Buongiorno,  
con la presente si inviano le Osservazioni contro il Progetto di un impianto eolico codice procedura ID\_VIP/ID\_MATTIM: 1269 denominato "Pitigliano"; ubicato nei comuni di Pitigliano (GR) e Sorano (GR) costituito da 20 (venti) aerogeneratori di potenza nominale 7,0 MW per un totale di 140,0 MW con relative opere connesse ed infrastrutture indispensabili.

**“Progetto di un impianto eolico denominato “Pitigliano” ubicato nei comuni di Pitigliano (GR) e Sorano (GR) costituito da 20 (venti) aerogeneratori di potenza nominale 7,0 MW per un totale di 140,0 MW con relative opere connesse ed infrastrutture indispensabili”**

# ALLEGATO 1 alle OSSERVAZIONI all'IMPIANTO EOLICO INDUSTRIALE denominato " PITIGLIANO"

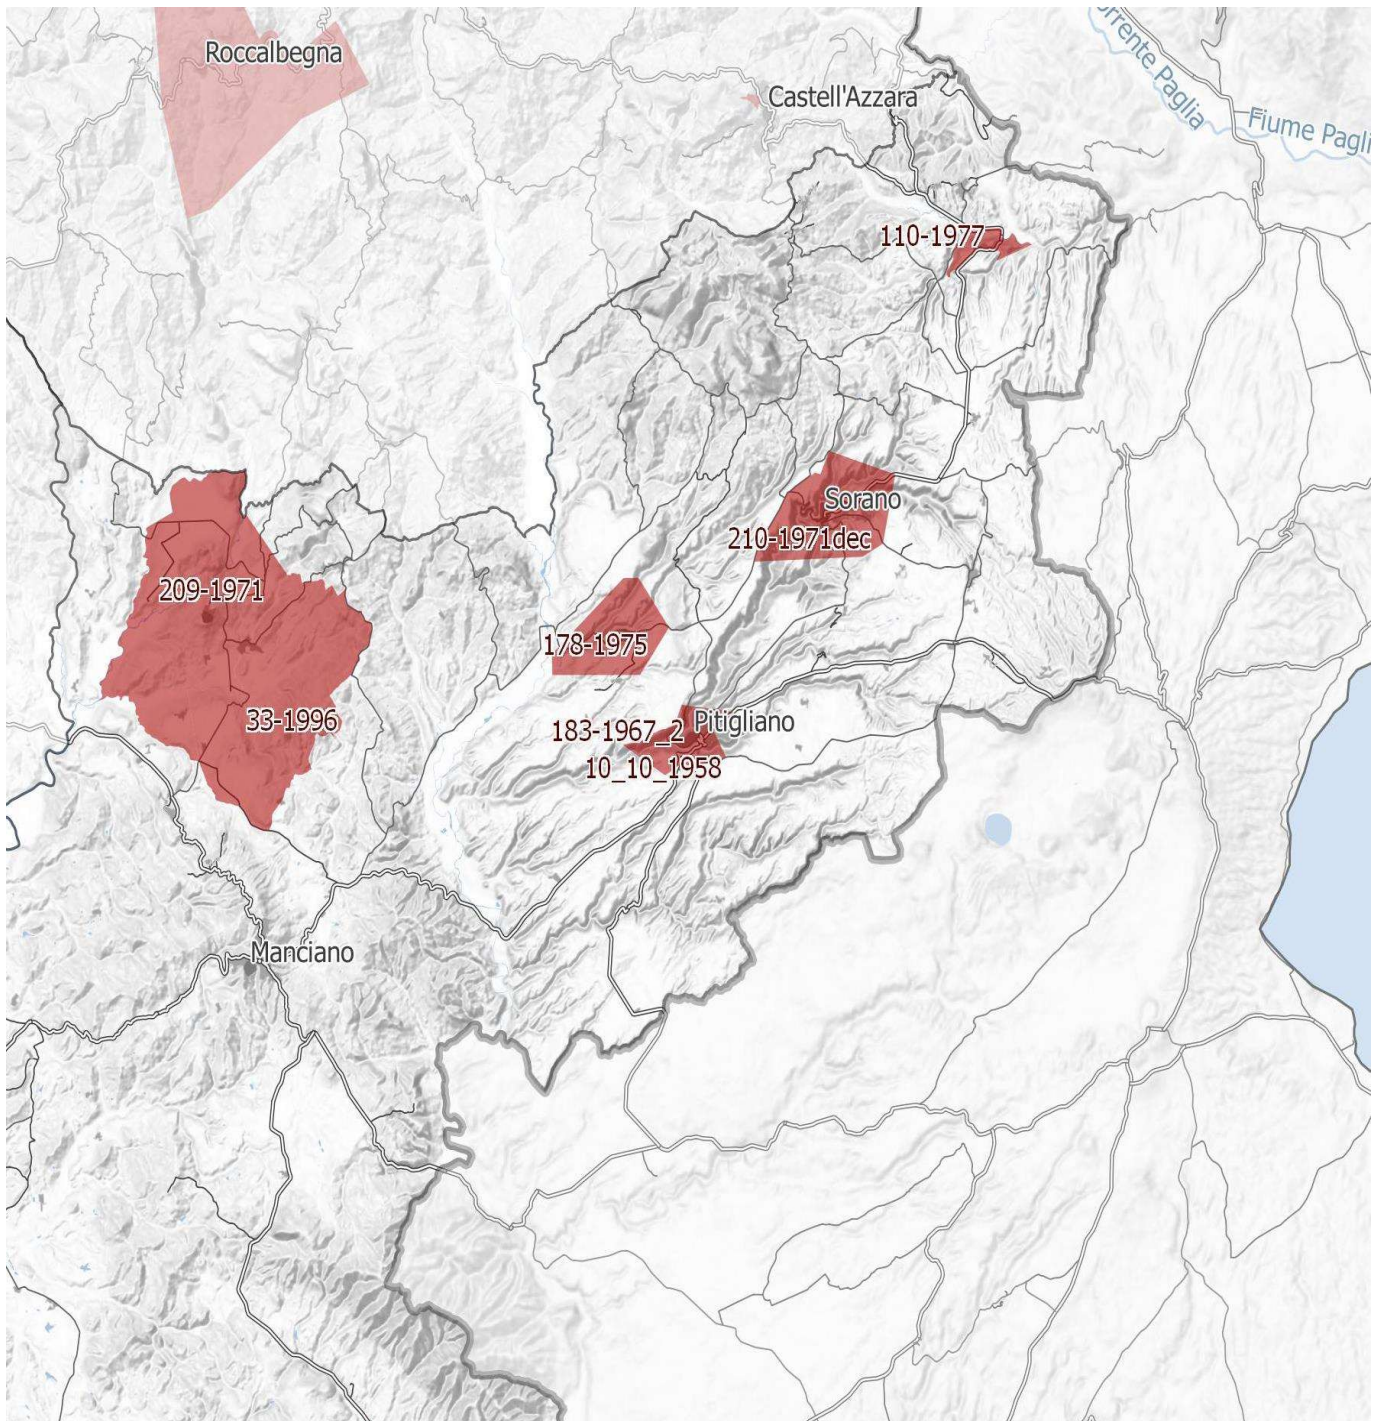
**IMMAGINE n. 4** Si evidenzia che i tre aerogeneratori WTG 07, WTG 08 e WTG 09 impattano con il vincolo paesaggistico di notevole interesse pubblico del Centro Storico di Sorano. Il WTG 07 si troverebbe a 2828 m, WTG 08 2504 e WTG 09 2990. Il cavidotto dell'impianto invece impatta in buona parte del Vincolo paesaggistico ex art. 136 del CBC del Centro Storico di Pitigliano.

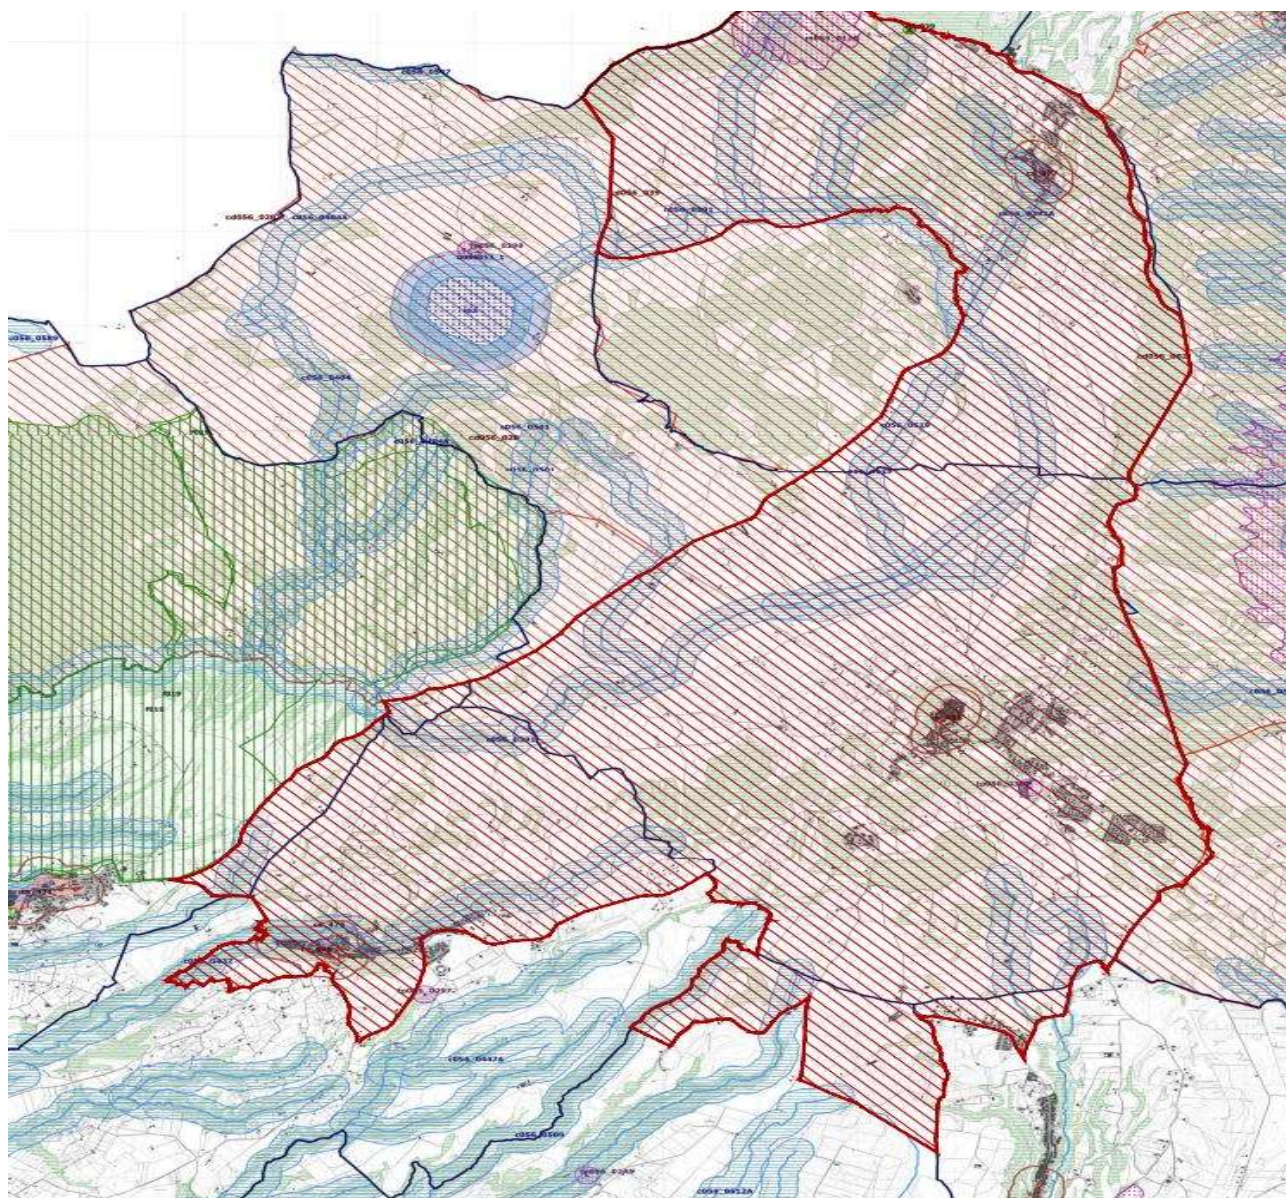
Come è illustrato nell'immagine si ribadisce che l'impianto industriale "Pitigliano" ricade completamente all'interno delle fasce di rispetto dei due vincoli di notevole

interesse pubblico e lambisce quelle di un terzo vincolo e quindi come affermato dal Consiglio di Stato nelle sentenze citate, l'impianto è insediato in area non idonea ai sensi dell'art. 20 comma 8 lettera c quater del D.Lgs. n. 199/2021 e ss.mm.ii al contrario di quanto sostiene la proponente.
